① 4 外壁補修工事について

宿泊棟（A） 塔屋

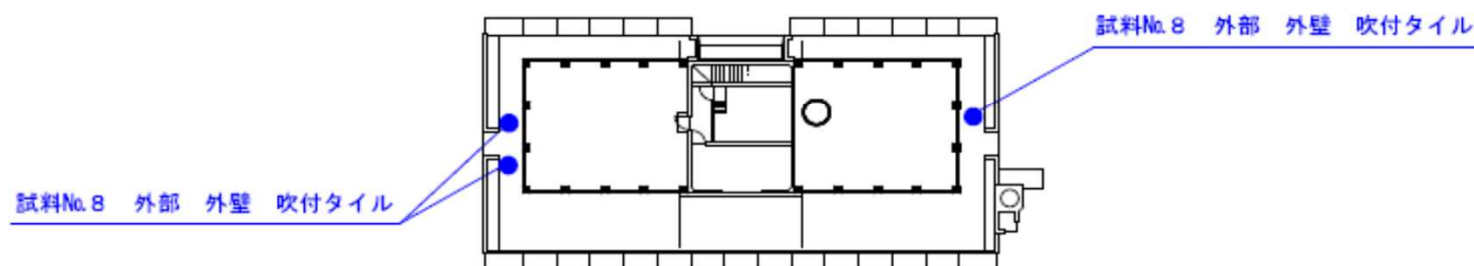
番号	質 問	番号	回 答																																																																												
1.	<p>(図番A-07)アスベスト含有吹付け材の除去対象は図示されている範囲のみと考えてよろしいでしょうか。また事前調査の結果、図示されていない範囲にアスベスト含有吹付け材が確認された場合は、別途協議と考えてよろしいでしょうか。</p>		<p>アスベスト含有調査結果は以下の表のとおりとなります。他の箇所にて含有が確認された場合は別途協議とします。</p>
